敷地の地質・地質構造(コメント回答その14)の2回目のヒアリング(2021年12月8日実施)で用いた資料について、「風化指標に基づく岩盤性状の図表」に関わる、以下の16ページの誤りが生じた。

風化指標に基づく岩盤性状の図表関連の誤りの具体的な内容

#### 誤 i) 主要調査断面における風化区分と風化指標との関係(4/14): 針貫入勾配

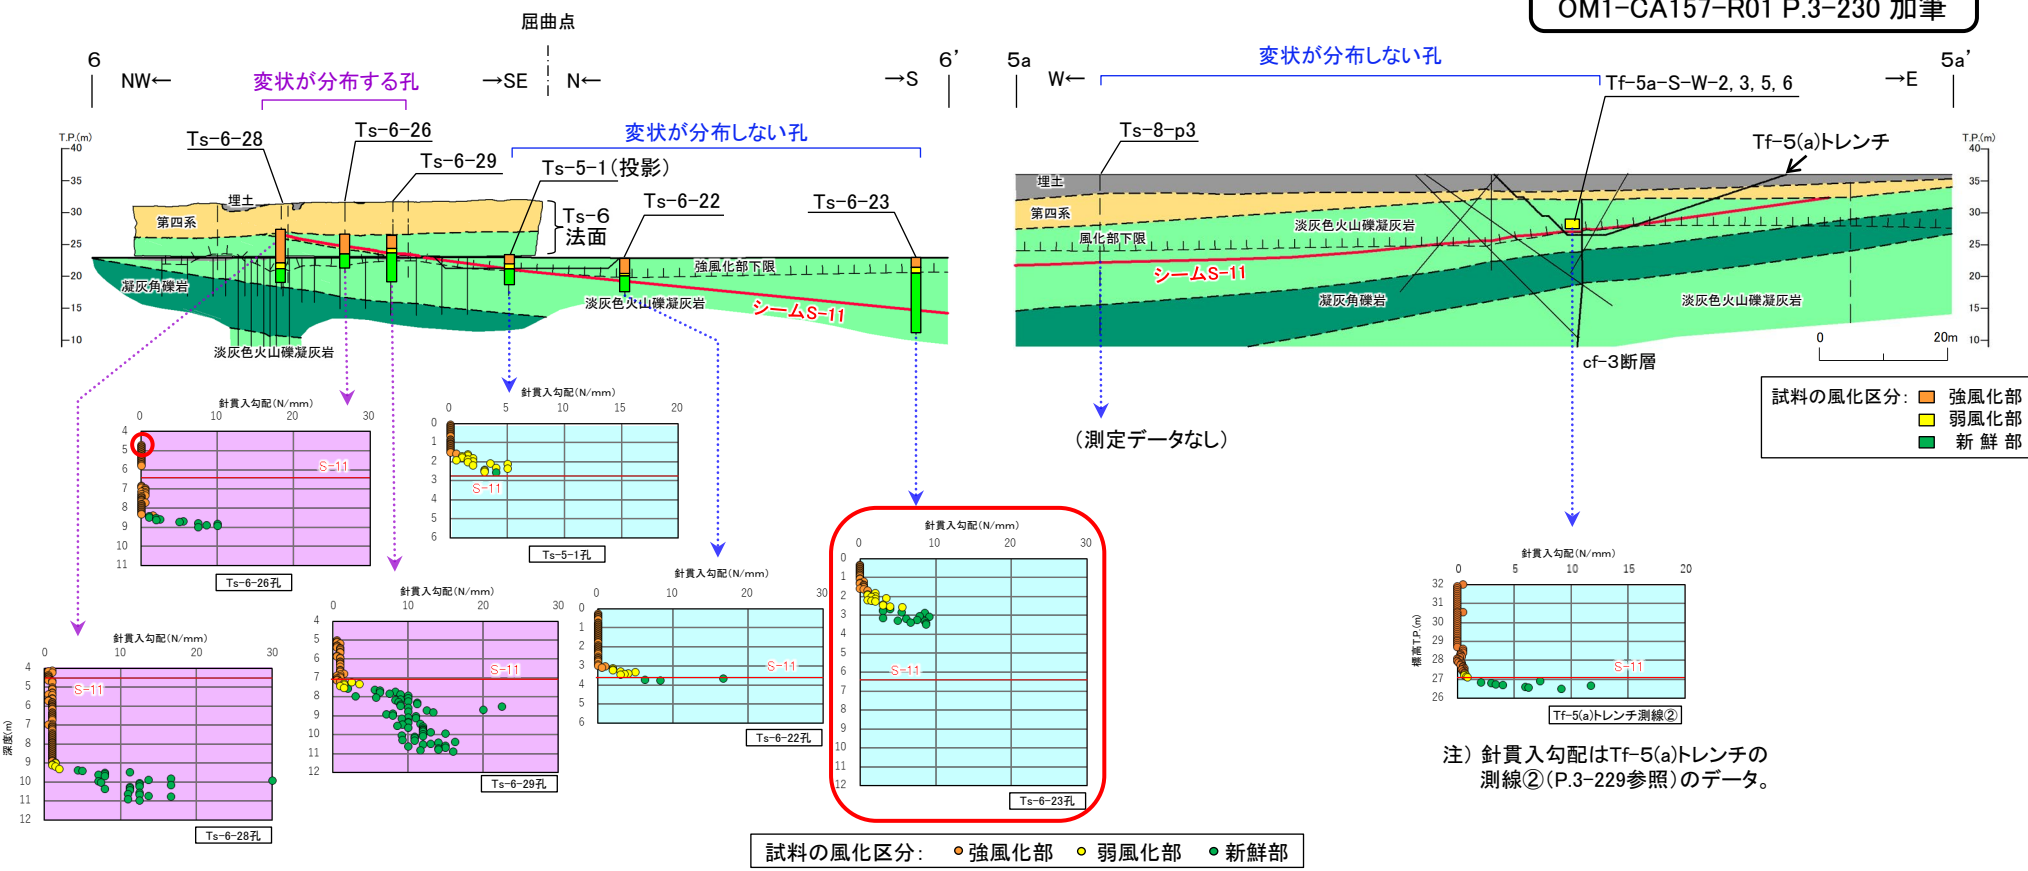
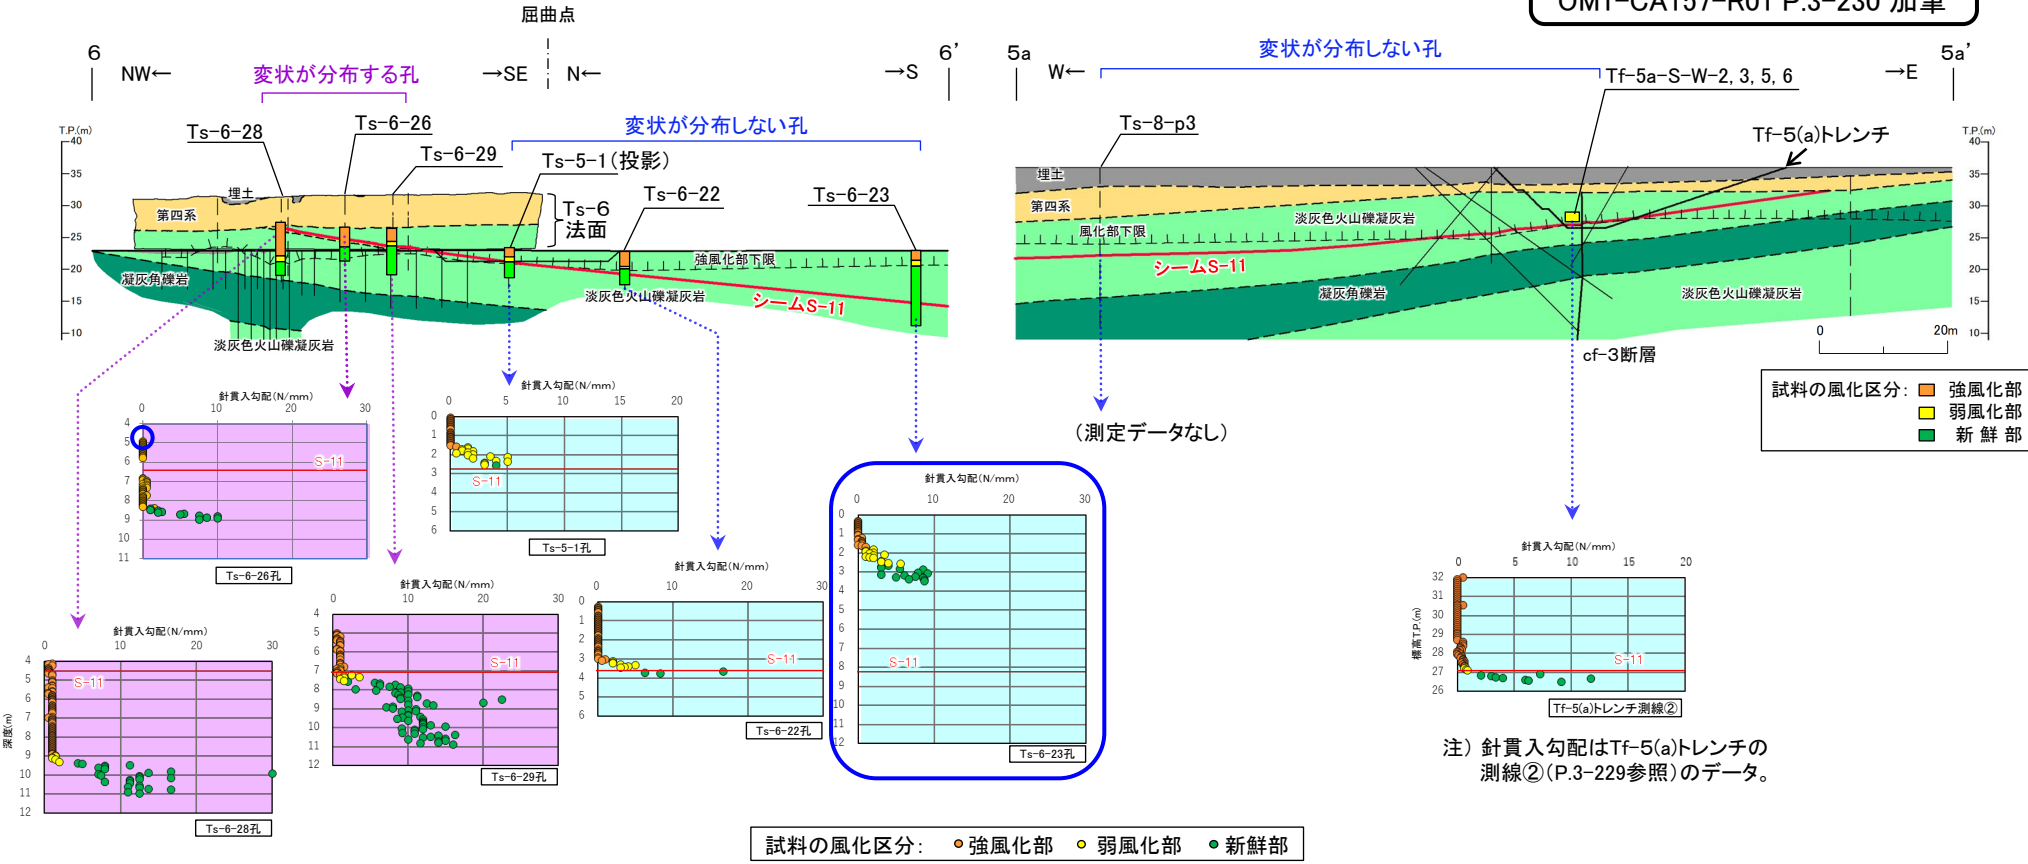
- ・淡灰色火山礫凝灰岩ではないシームS-11, 段丘堆積物, 細粒凝灰岩の測定点を余分に表示した。
- ・Ts-6-23 孔において, 深度方向に測定点を表示しているグラフ上に示すシームS-11 の分布深度を, 約2m浅く表示した。
- ・淡灰色火山礫凝灰岩の測定点のうち, 針貫入勾配の表示が一部漏れていた。
- ・淡灰色火山礫凝灰岩以外の色彩値2点及び帯磁率1点を含んだデータ数で, 平均値及び標準偏差値を表示した。

#### 正 i) 主要調査断面における風化区分と風化指標との関係(4/14): 針貫入勾配

i) 主要調査断面における風化区分と風化指標との関係(12/14):  
針貫入勾配, 色彩値b\*, 帯磁率のヒストグラムと標準偏差に基づく検討

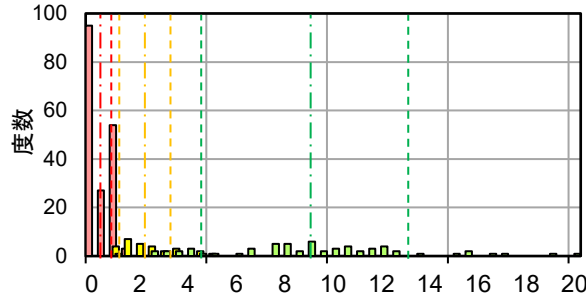
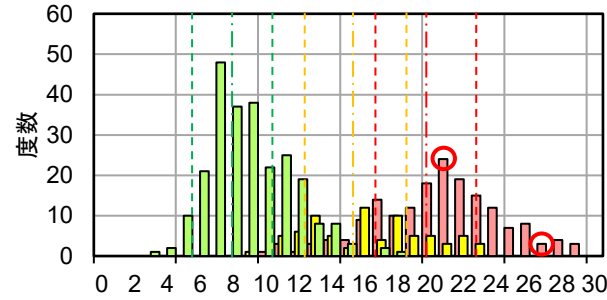
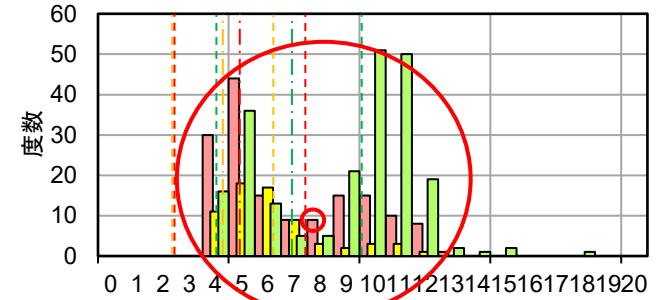
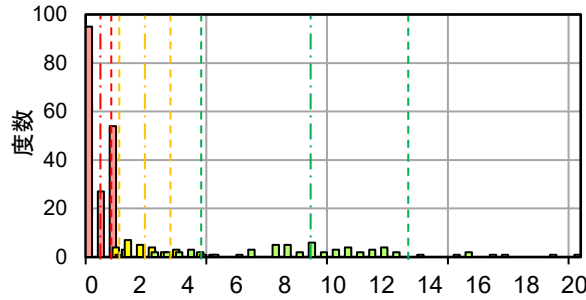
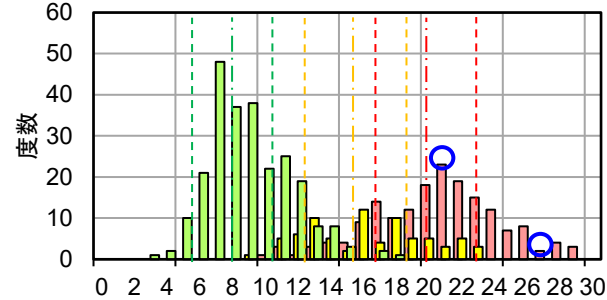
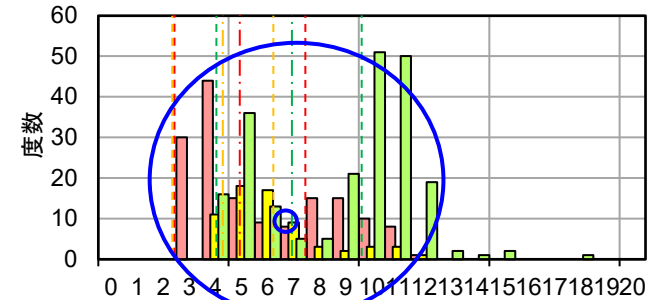
風化区分	データ数	平均	標準偏差
強風化部	174	20.05	3.88
弱風化部	76	15.87	3.51
新鮮部	245	8.46	2.56

風化区分	データ数	平均	標準偏差
強風化部	156	5.34	2.54
弱風化部	67	4.71	1.94
新鮮部	222	7.39	2.95

風化区分	データ数	平均	標準偏差
強風化部	172	20.01	3.87
弱風化部	76	15.87	3.51
新鮮部	245	8.46	2.56

風化区分	データ数	平均	標準偏差
強風化部	155	5.33	2.55
弱風化部	67	4.71	1.94
新鮮部	222	7.39	2.95
